改善箇所説明図②

改善の内容

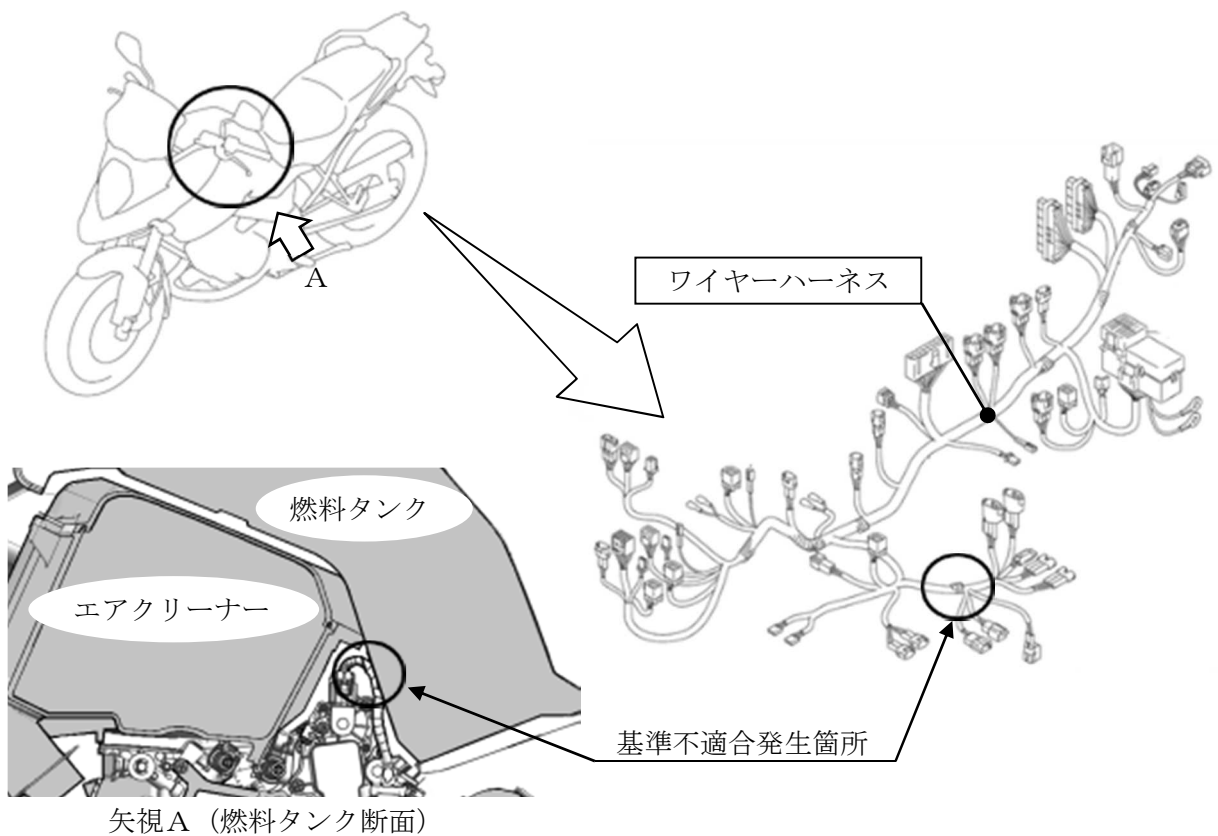
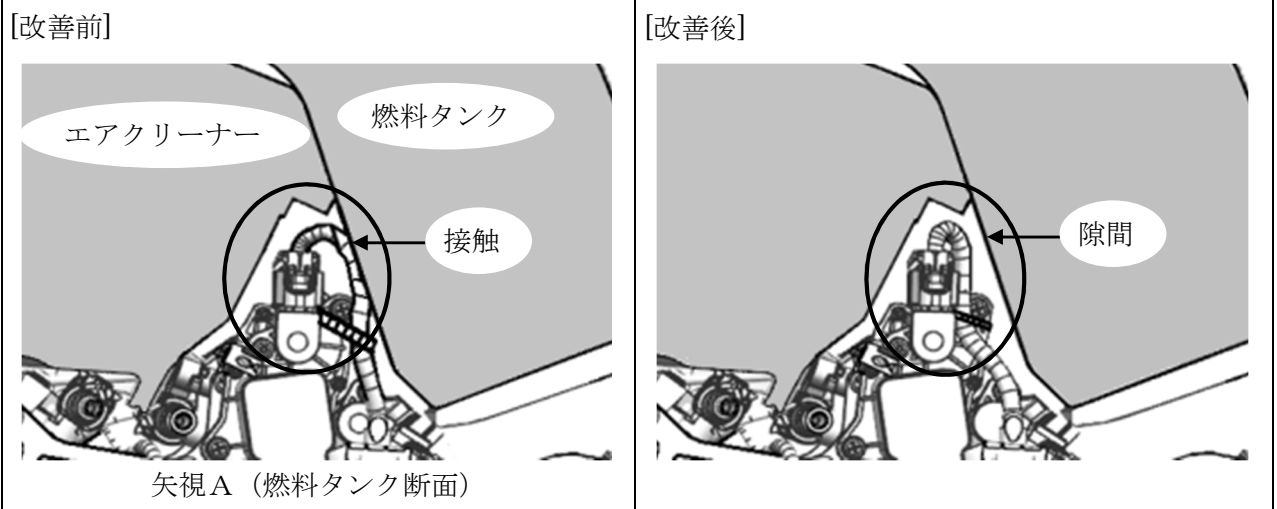
ワイヤーハーネスの配索設計が不適切なため、燃料タンク裏面と干渉していることがある。そのため、そのまま使用を続けると、走行中の振動によりワイヤーハーネスの被覆が摩耗して短絡し、エンジン不調となり、最悪の場合、走行中にエンジンが停止するおそれがある。

全車両、ワイヤーハーネスを点検し、配索を適切な位置に変更するとともに、被覆に摩耗を確認した場合は、補修またはワイヤーハーネス一式を新品に交換する。

識別：右側シートレールに緑色のシールを貼付する。
